SS 189 e SS 121

ITINERARIO PALERMO - AGRIGENTO

Lavori di ammodernamento del tratto Palermo - Lercara Friddi, lotto funzionale dal km 14,4 (km 0,0 del lotto 2) compreso il tratto di raccordo della rotatoria Bolognetta, al km 48,0 (km 33,6 del lotto 2 - svincolo Manganaro incluso), compresi i raccordi con le attuali S.S. n. 189 e S.S. n. 121

Report riepilogativo delle Modifiche Tecniche inserite in PV1

PROGETTO ESECUTIVO (SV10)**MODIFICA TECNICA (SV10)****STRALCIO PLANIMETRICO****STRALCIO PLANIMETRICO****SEZIONE TIPOLOGICA 1****SEZIONE TIPOLOGICA 2****SEZIONE TIPOLOGICA 3****SEZIONE TIPOLOGICA 4**

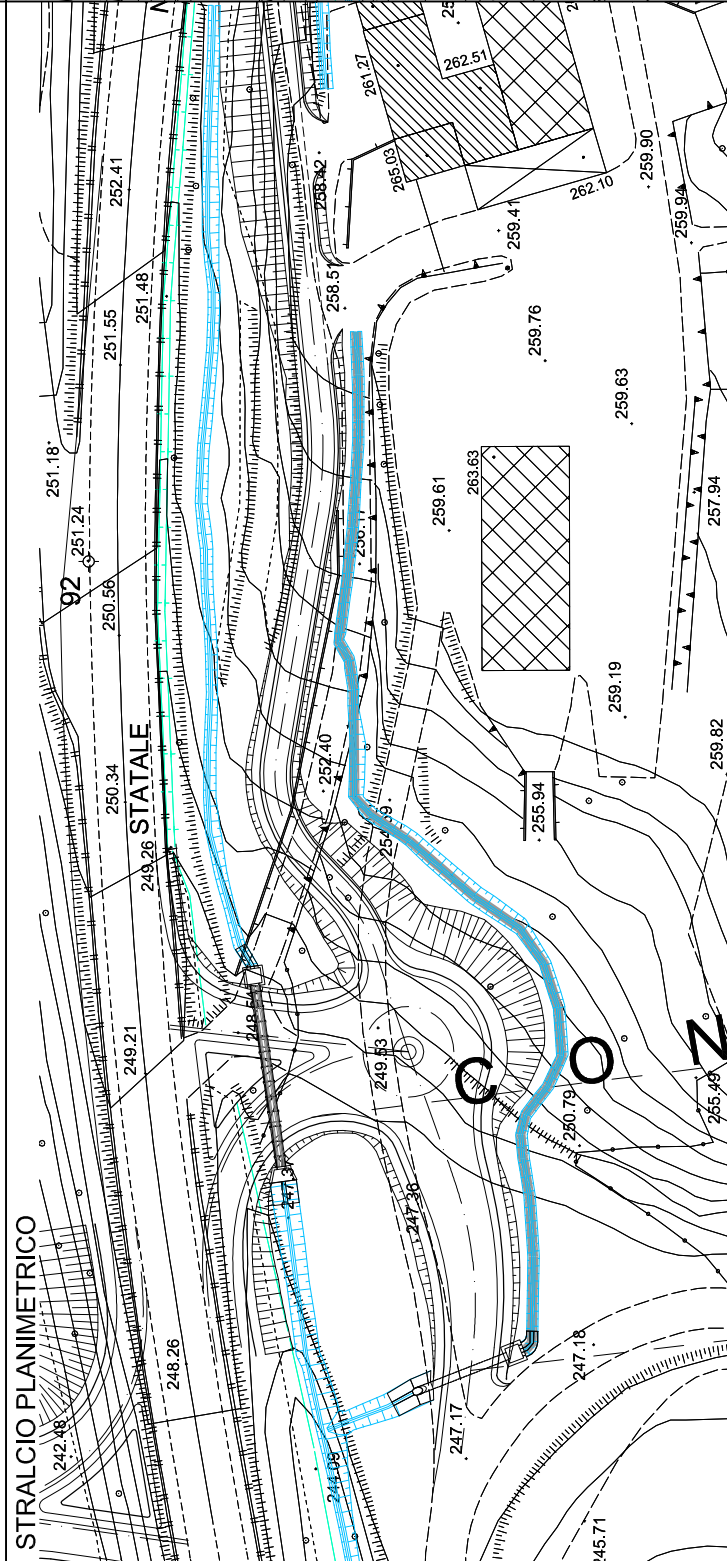
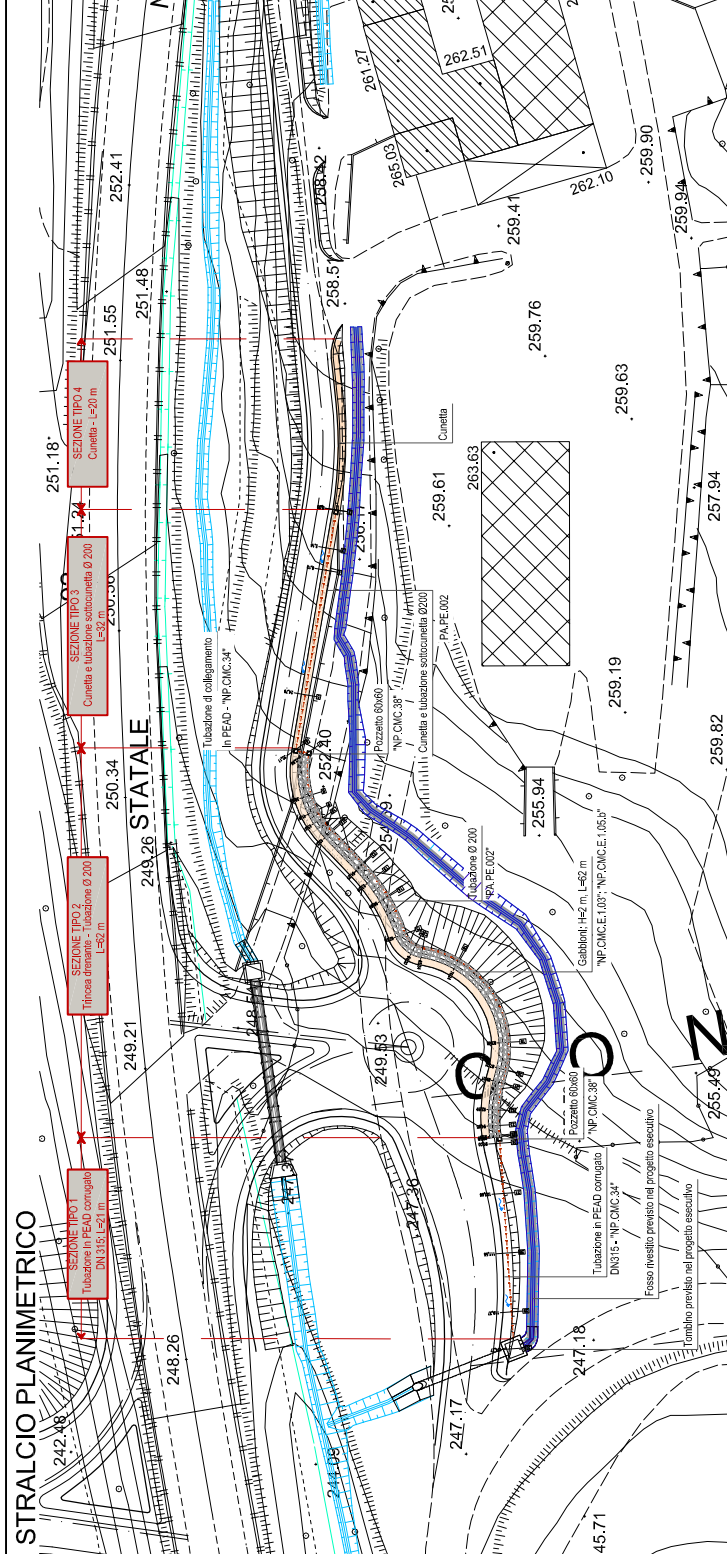
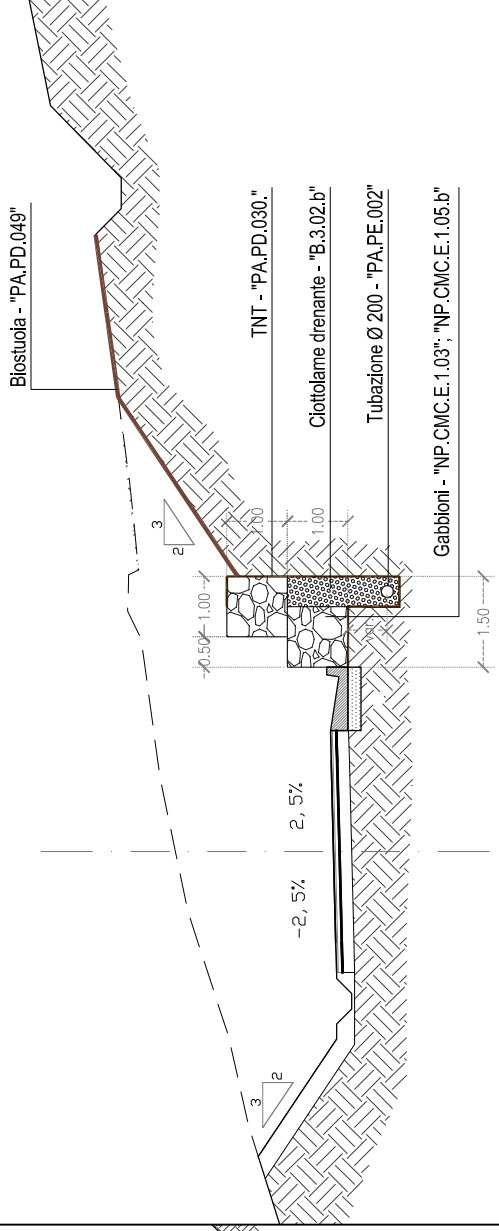
Con la modifica tecnica n. 41 sono stati introdotti degli interventi di drenaggio e di consolidamento, al fine di migliorare stabilità locale delle scarpate di monte della rotatoria 1 del Nuovo Svincolo e della Viabilità Secondaria 46 nel tratto di approccio allo svincolo in argomento.

- è stata introdotta una trincea drenante per l'intercezione di una falda acquifera ai piedi della scarpata della Viabilità Secondaria 46, compreso il tratto di innesto al Nuovo Svincolo (Pk 24+350). Lo scavo della trincea è stato previsto di profondità pari a 100 cm ed una larghezza pari a 50 cm, il tutto sarà riempito con materiale arido drenante e rivestito con geotessile anticontaminante, a fondo scavo sarà inserito un tubo microfessurato in PEAD \varnothing 200.

- A sostegno del corpo della trincea sono stati previsti due file di gabbioni sovrapposti e sfalsati, per un'altezza complessiva di cm. 200. E' stato previsto altresì, l'installazione di una biostuoia a protezione della scarpata.

- Per una migliore regimazione delle acque di versante è stata prevista una cunetta, al disotto della quale sarà inserita una tubazione in PEAD \varnothing 200, per una lunghezza di ml. 32,00 che andrà a scaricare, tramite una condotta in PEAD corrugato \varnothing 315 di ml. 21,00 nel Tombino ARMCO TS53 previsto nel P.E.A. E' stato previsto inoltre, tra le sez. 21 e sez. 27, il rivestimento in cls del fosso di guardia a monte della viabilità secondaria 46.

STRALCIO PLANIMETRICO

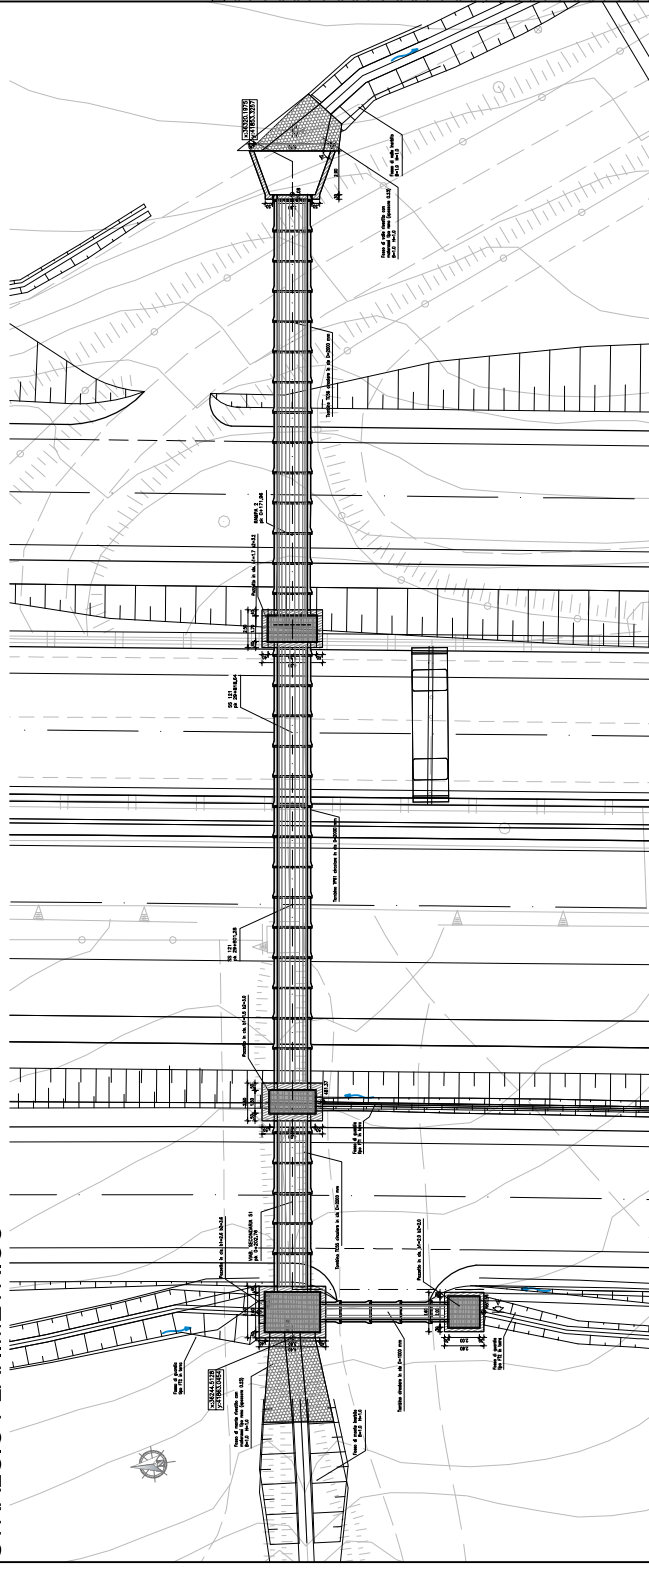
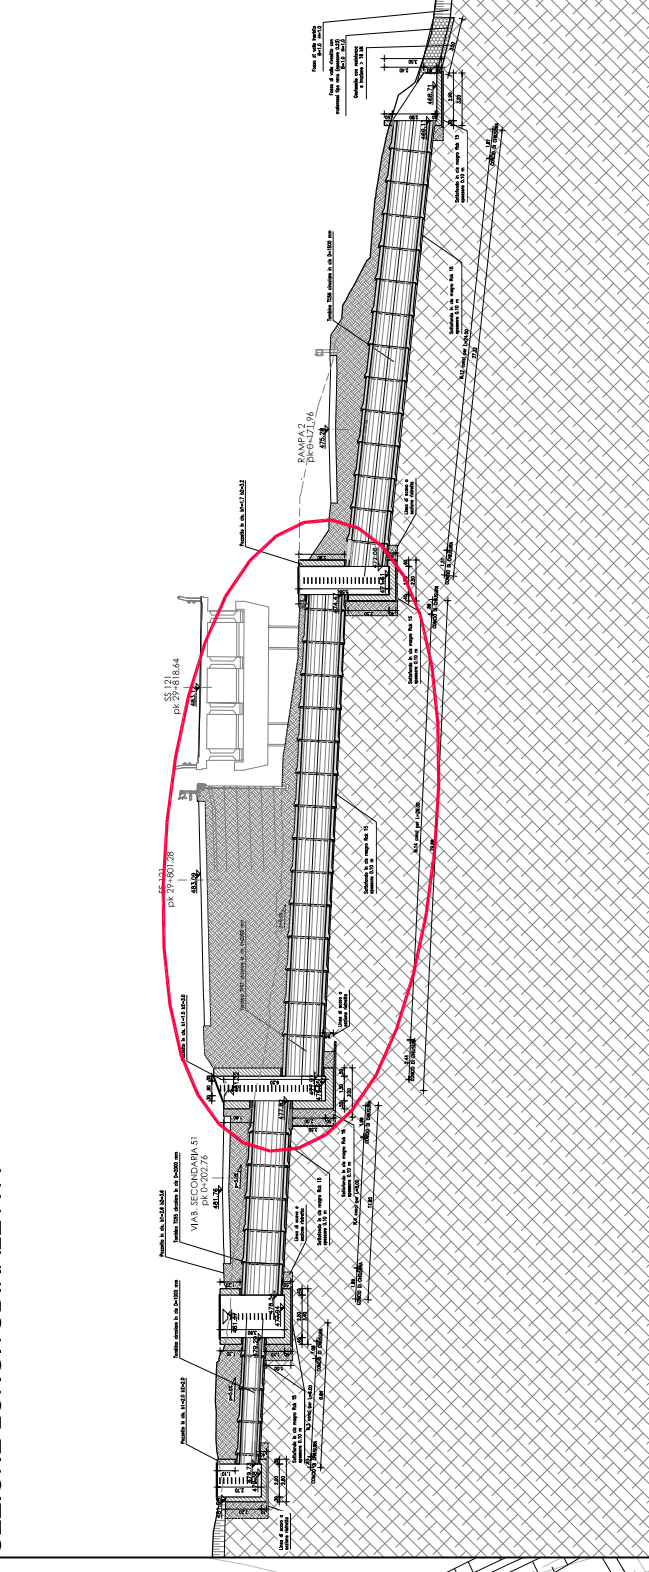
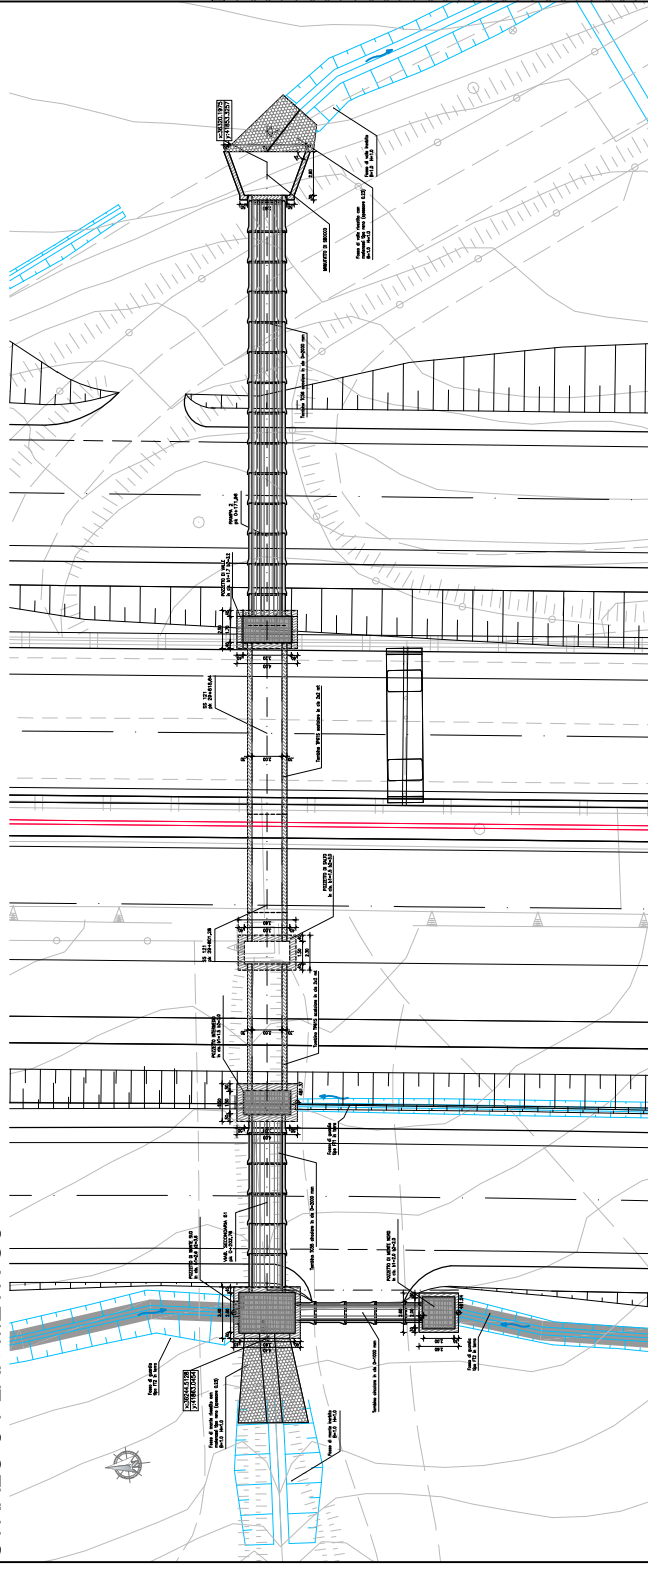
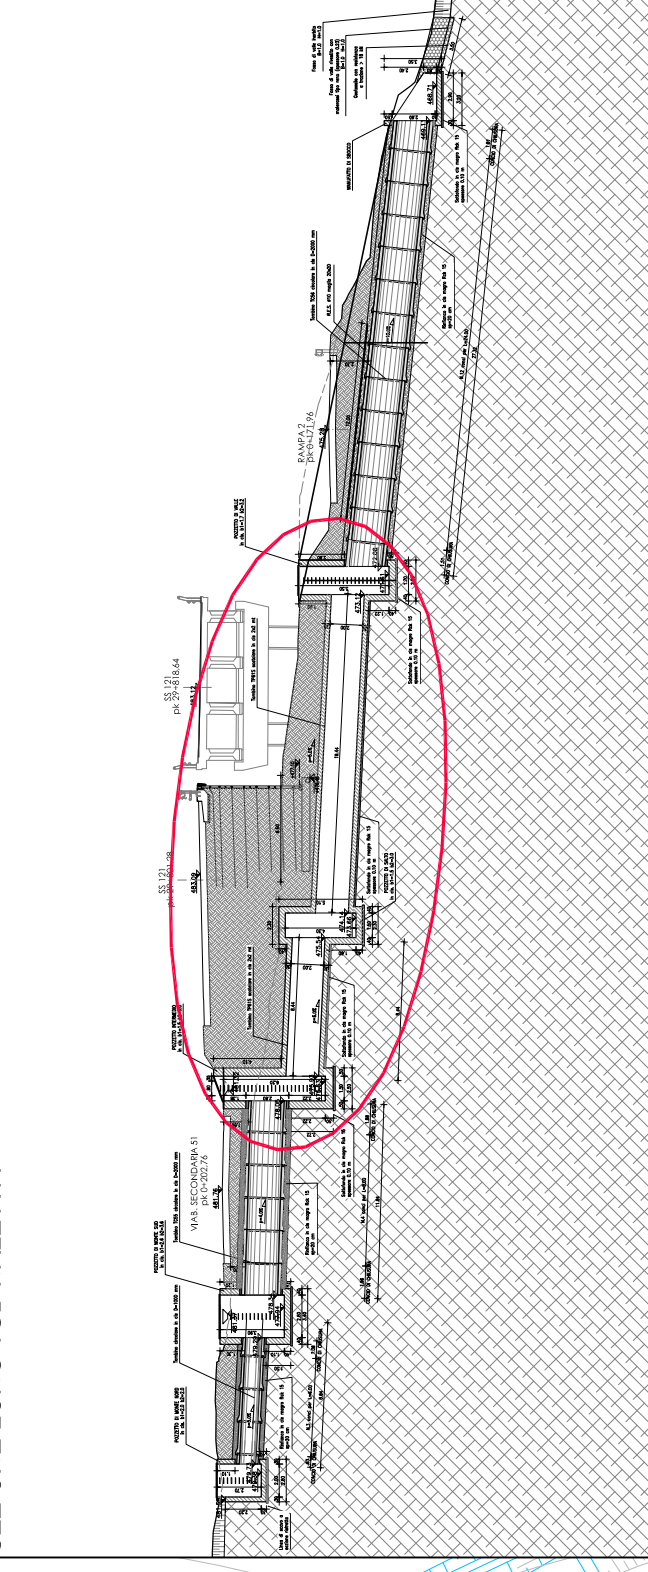
OGGETTO: La modifica tecnica n. 79 ha per oggetto alcune modifiche di dettaglio apportate al tombino TP61, introdotte a valle del rilievo topografico di dettaglio effettuato in cantiere nella fase di cantierizzazione dell'opera. In particolare:

- È stata abbassata la quota di sbocco del tombino e, pertanto, si è rimodulata la posizione del tombino stesso in funzione della nuova quota di sbocco.
- In seguito a questa modifica è stato necessario rivedere il pozzetto di sbocco, in particolare è stata rivista la parete della tubazione di sbocco.
- E' stata modificata la carpenteria in funzione della nuova sezione di sbocco e sono state rimodulate le lunghezze dei ferri di armatura, pur mantenendo invariati i diametri delle barre.
